拉合尔水与污水管理项目（LWWMP）

AIIB项目编号P000074合同编号0074-PAK-01

第一次标前会议纪要

**拉合尔污水与排水管理项目（LWDMP）——从LARECHS COLONY至
GULSHAN E RAVI的污水系统，拉合尔（采用非开挖技术）**

图号：LW - TD - 141

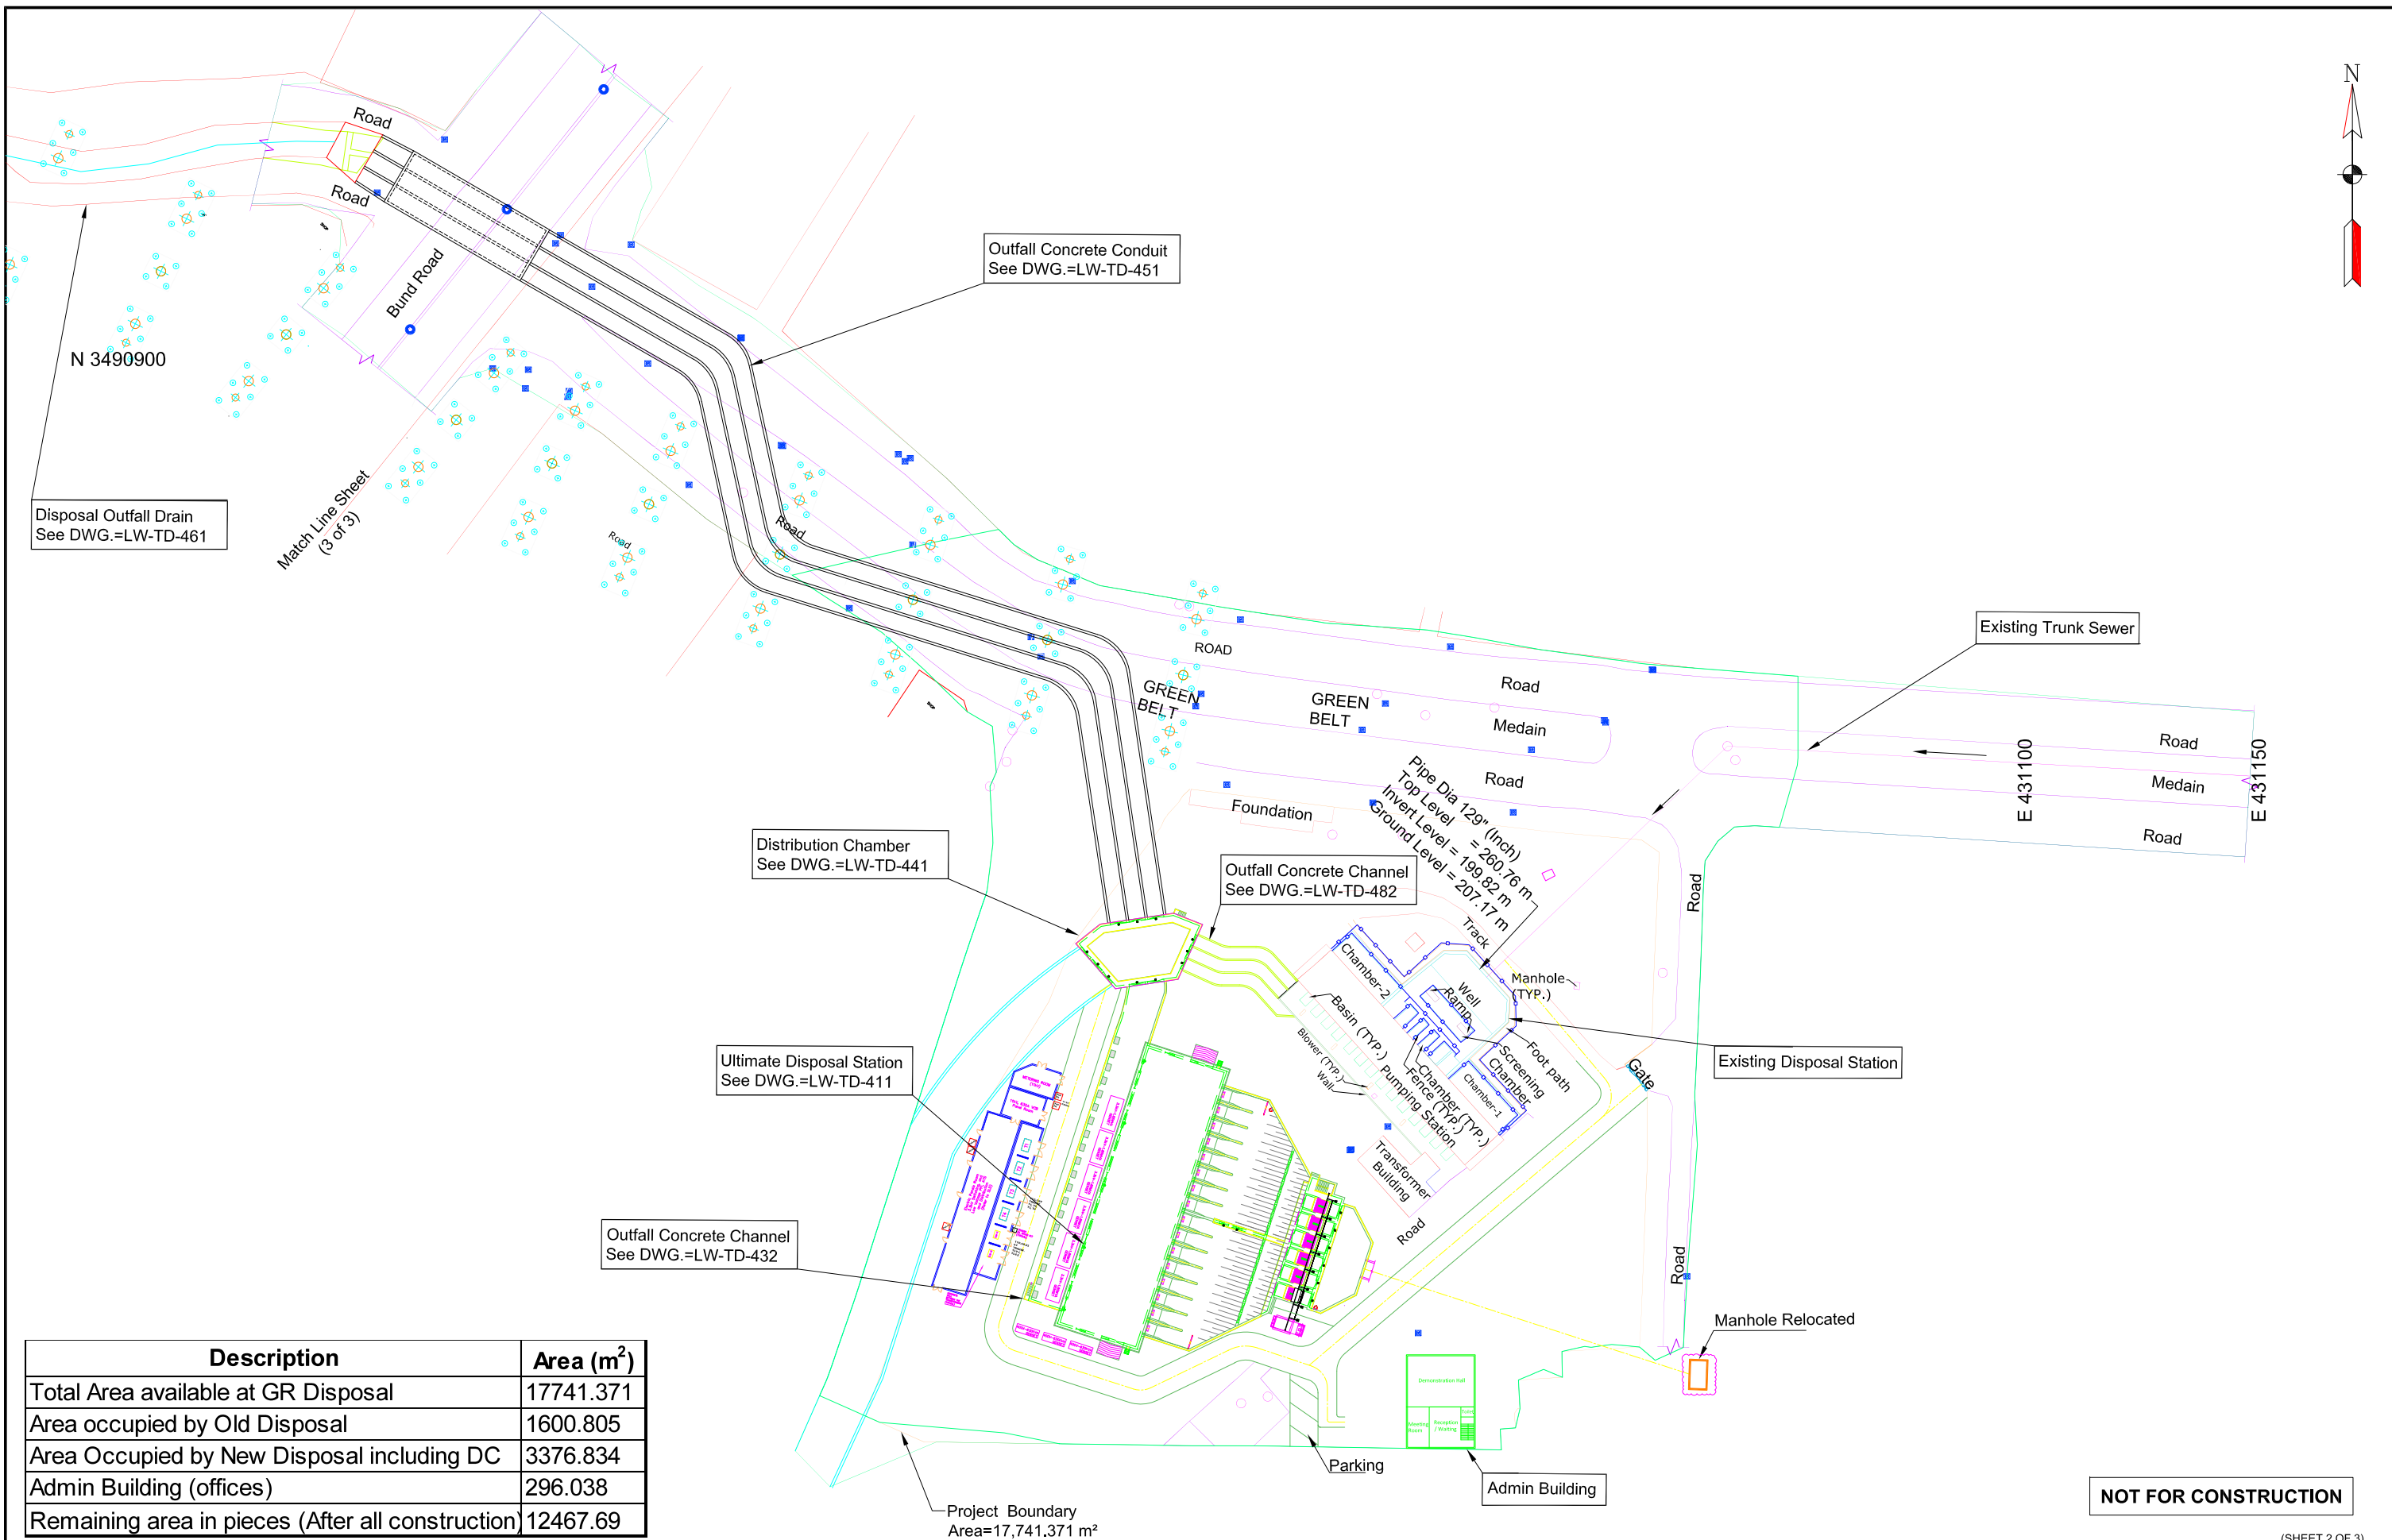
38.	第3卷, 第二部分, 第6节业主要求图号LW-TD-141至LW-TD-144, 及图号LW-TD-149至LW-TD-152	为接收井提供推力座和圆形竖井壁。推力座也在尺寸表中为接收井给出, 但未在剖面详图中给出。根据我们的运营理解, 推力座不应是接收井的一部分。请确认。	兹澄清, 推力座不应是接收井的一部分。与所引用图纸相关的更新图纸(LW-TD-141至LW-TD-143)作为附件E附上, 供投标人考虑。将发布反映上述内容的补遗。

LW - TD - 177

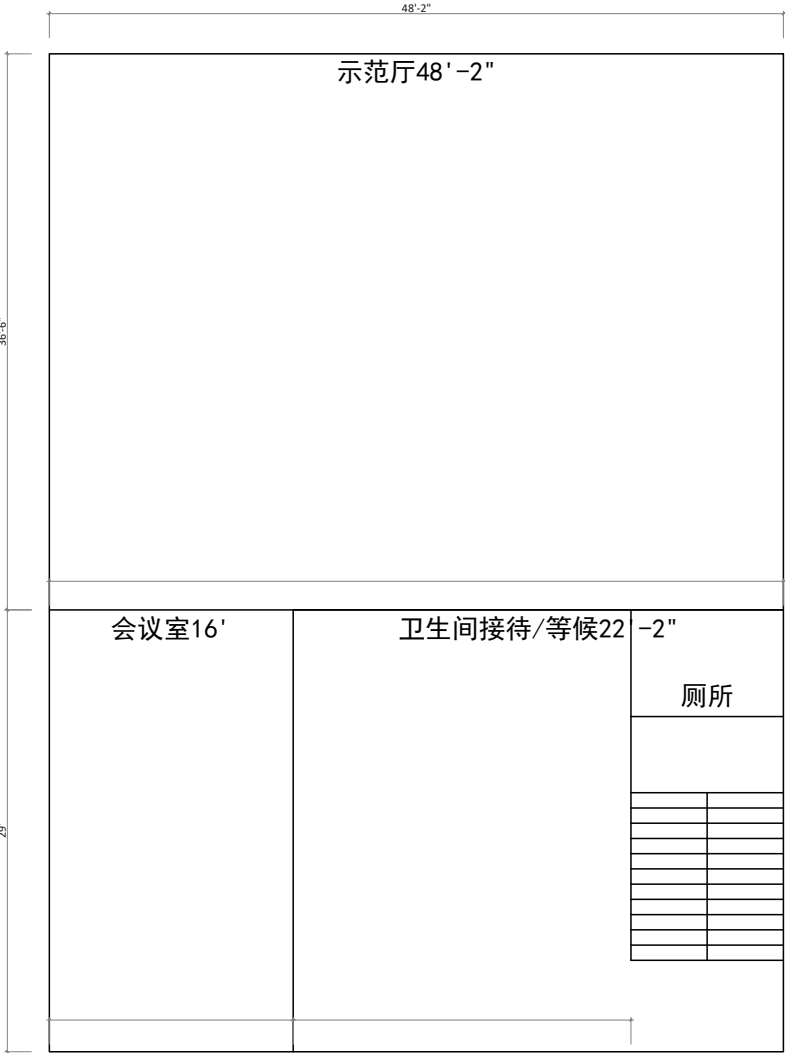
42.	第3卷，第二部分，第6节业主要求（表4.10第6-55页，及表4.11第6-57页）；图号LW-TD-177	除臭控制和通风系统数量存在冲突。如参考章节所述，在招标文件的不同位置观察到除臭控制系统数量不一致。请确认确切的数量/数目。	这是为了澄清 除臭和通风系统的总数为29 。招标文件中任何位置的除臭和通风系统数量应读作29，如第6节业主要求表4.11（第6-57页）所述。更新后的图纸（LW-TD-177）作为附件-G附上。将发布反映上述内容的补遗。

附件-H

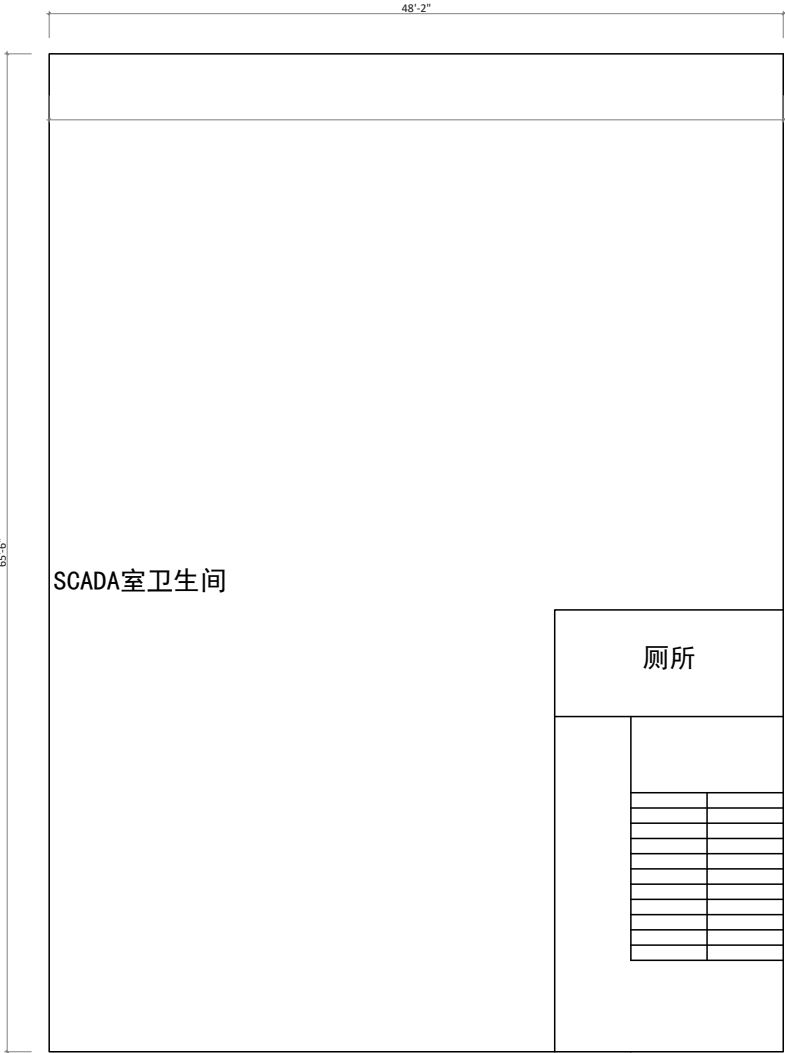
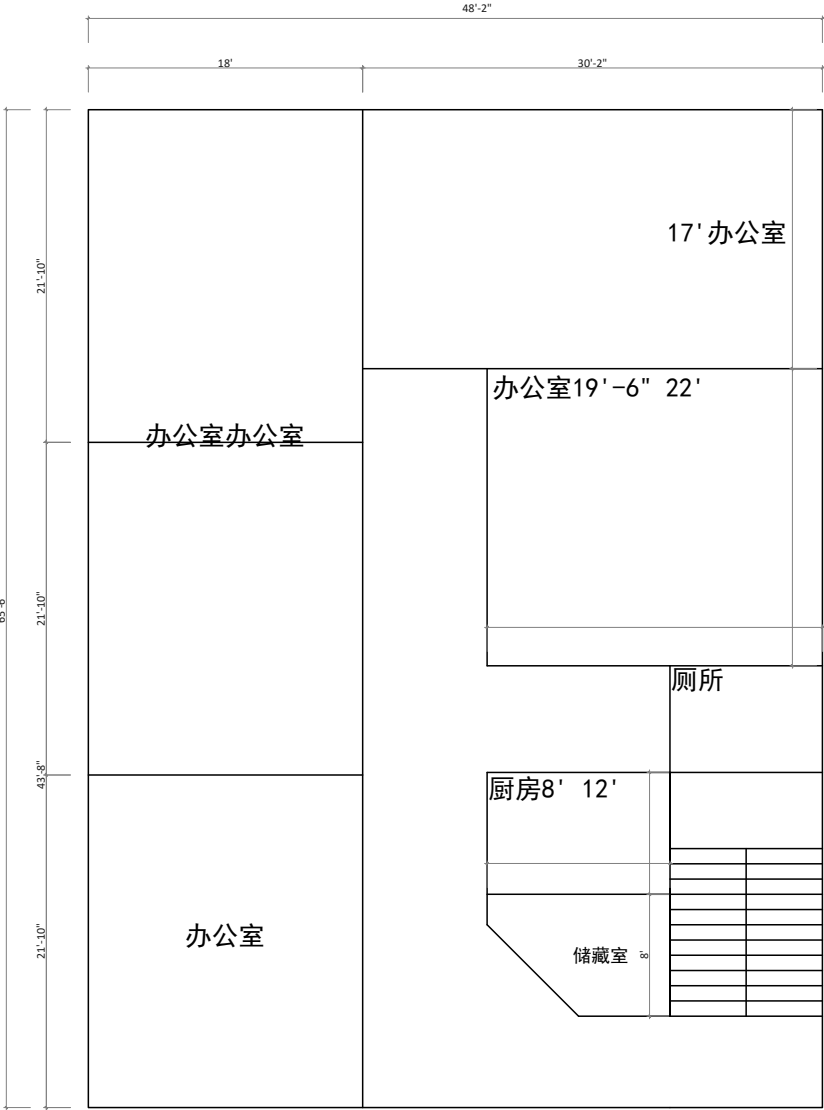
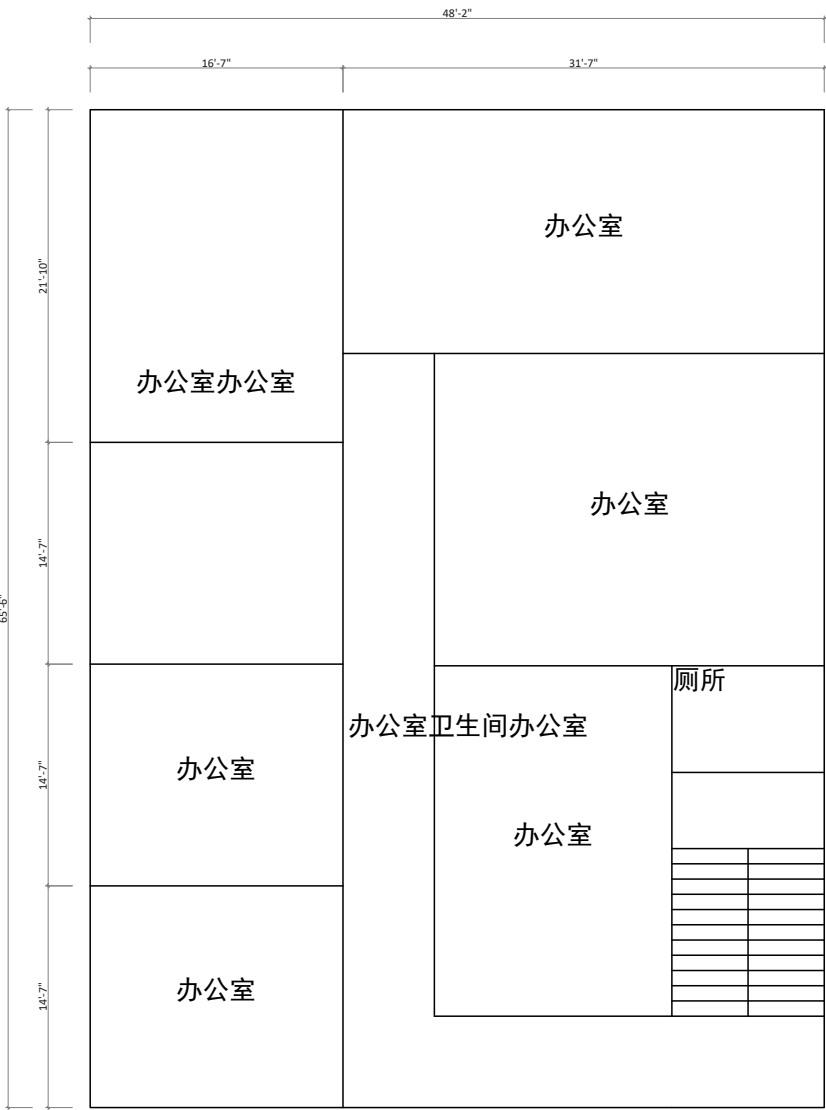
44.	第2卷，第二部分，第6节业主要求第4.1.11条，xx款（第6-67页）	办公楼建设文中提到承包商必须建造一栋除底层外的全功能三层建筑（每层500平方米）。然而，在价格表中（项目编号3.27），仅提及为三层办公楼。请澄清，是地面加三层建筑，还是仅3层，每层500平方米面积？	这是为了澄清承包商应建造一栋设施齐全的地面以上三层办公楼（共四层），每层建筑面积为296平方米，并配备电梯。该建筑的布局见作为 附件-H所附的图纸 。将发布反映上述内容的补遗。
